まちづくり条例に基づく報告書

## 變更部分報告書

| 作成年月日 |              | 備考    |  | 株式会社 大林組 |  | 株式会社 類設計室          |  | 一級建築士 325708 林 昭光 |  | 一級建築士 280256 薄根 和治  |  | 工事名称 |  | 高砂香料工業株式会社 新研究棟建設計画 |  | 図面N.O.        |  |
| 第 1 回 | 2025. 02. 28 | 基本設計図 |  |          |  | 一級建築士 10409 黒川 慧   |  | 一級建築士 359132      |  | 一級建築士 370905 渡邊 光太郎 |  | 図面名称 |  | 立面図 (1)             |  | 縮尺 A1 : 1/200 |  |

東側立面図(1)

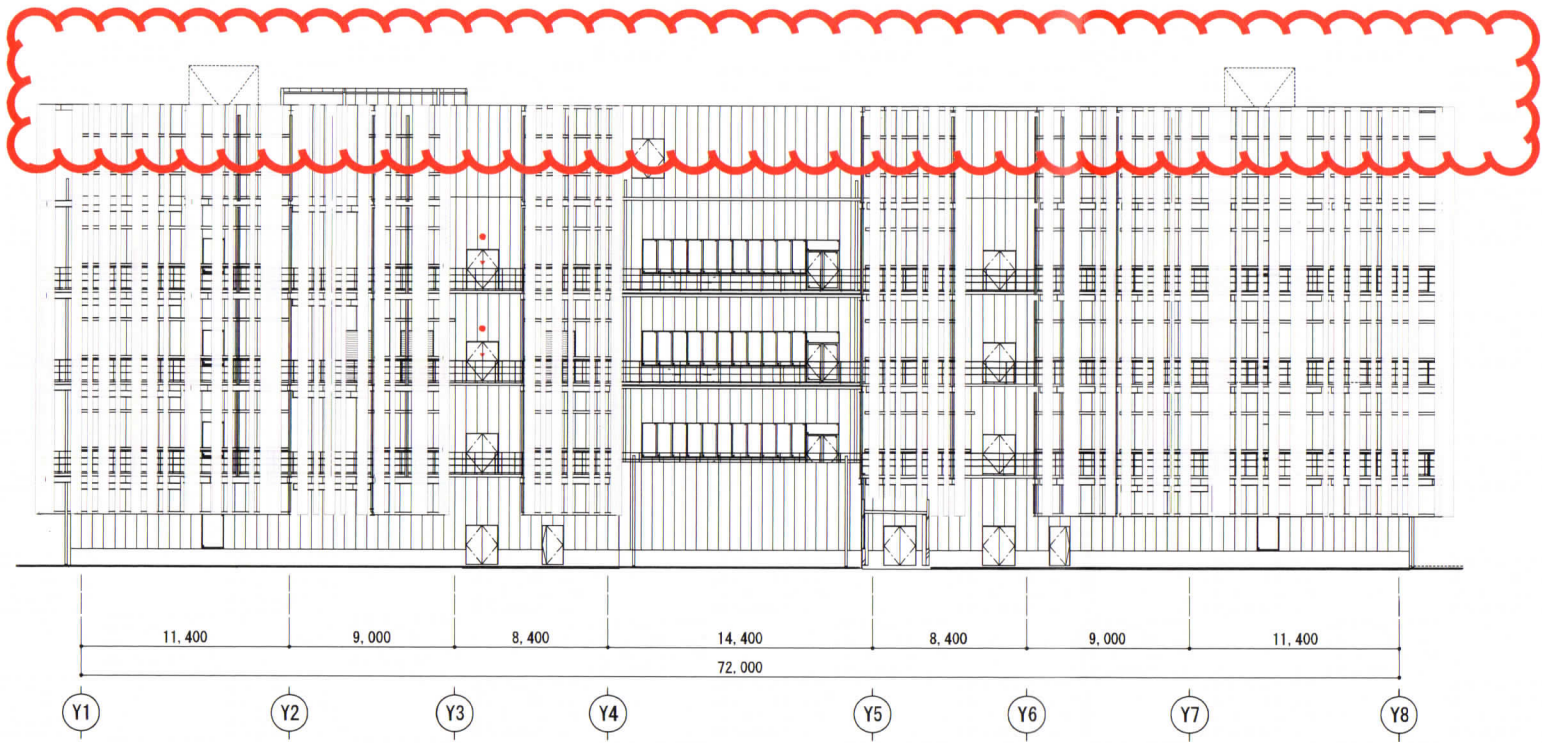
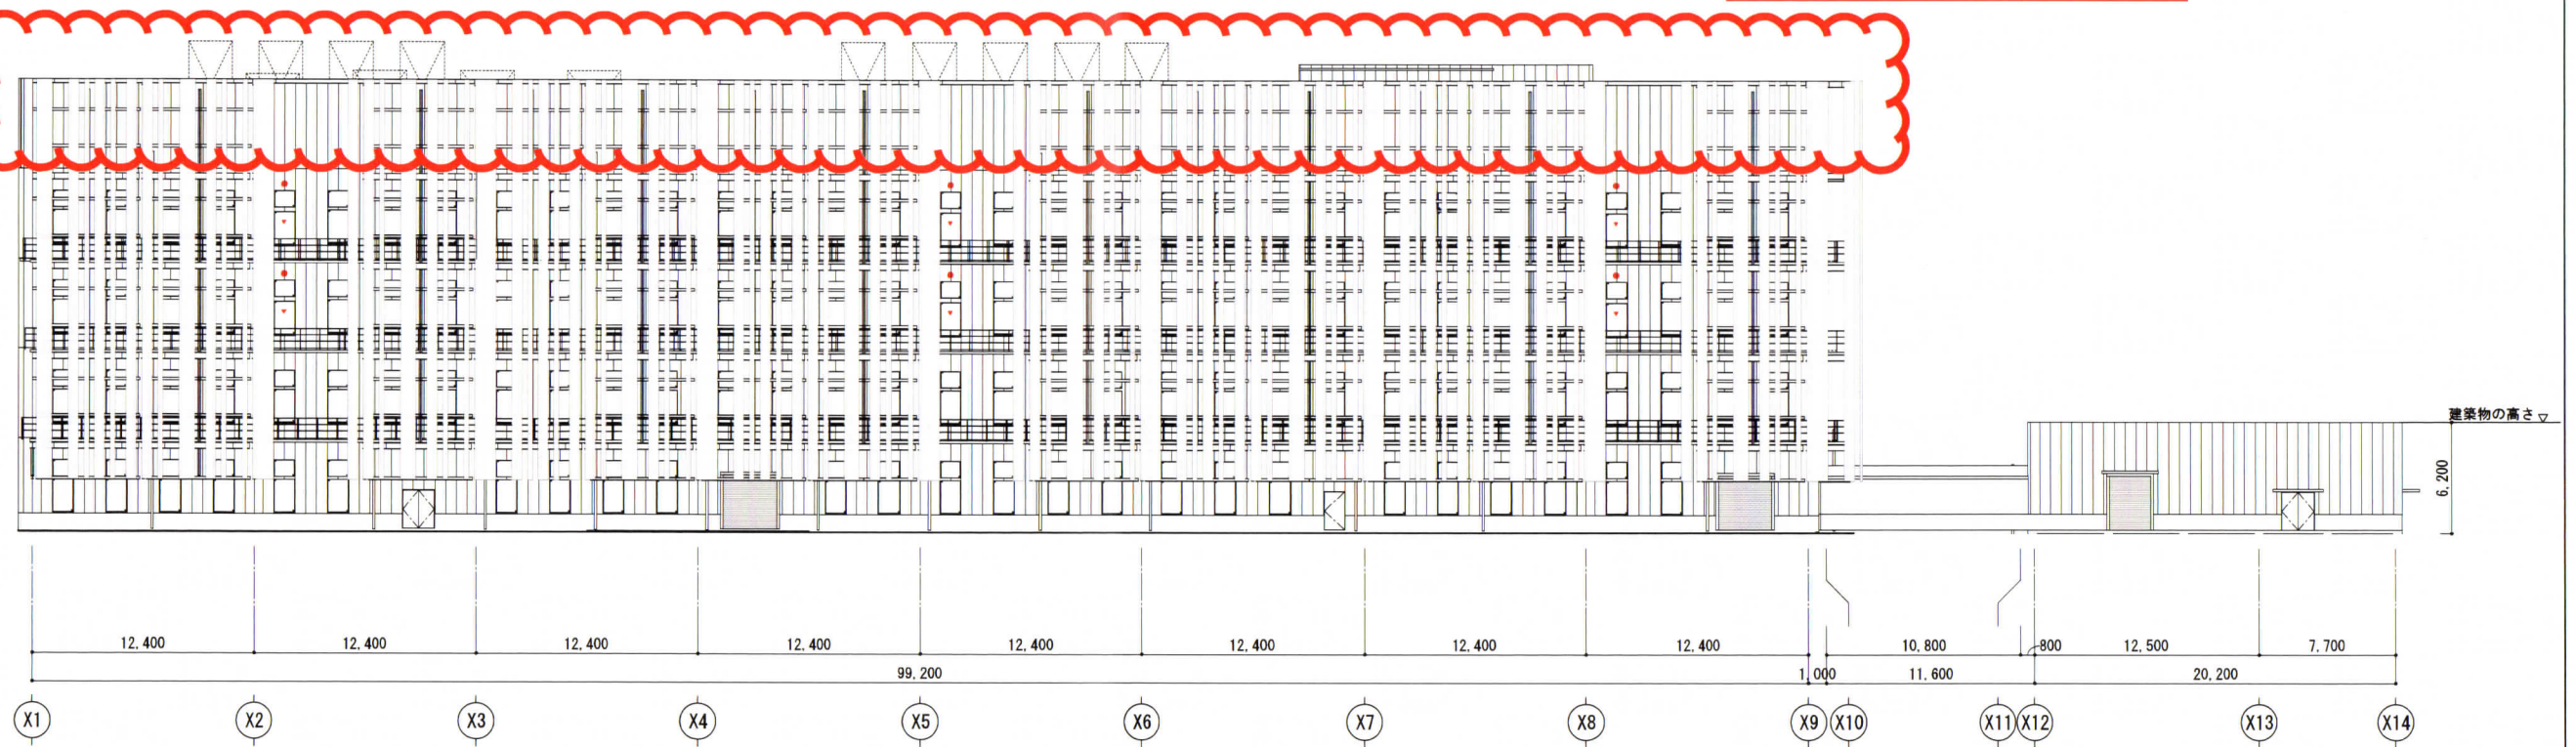
⑧立面図 図面表現の変更

⑧立面図 図面表現の変更

■ 守衛棟

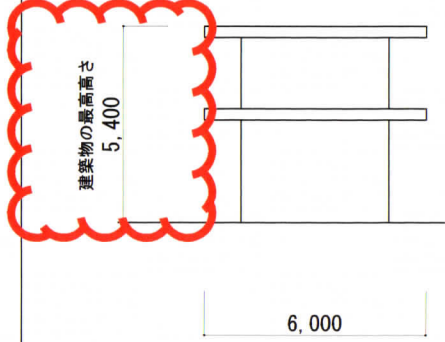
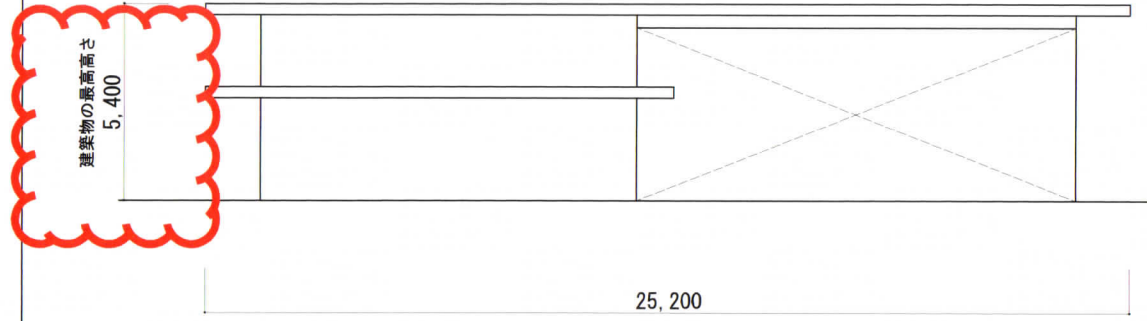
⑥ 守衛棟の高さの変更

■ 温室 (1)

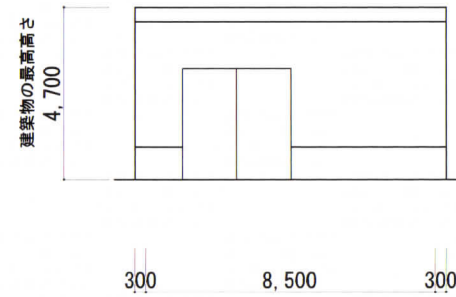
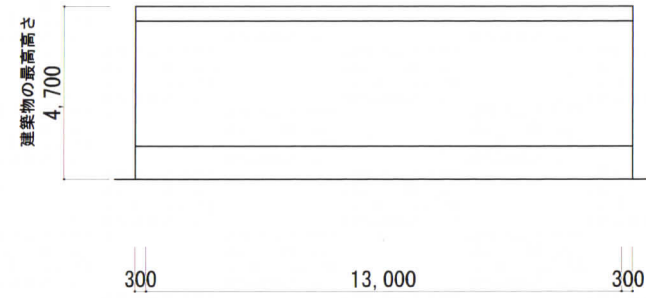
① 棟数の変更
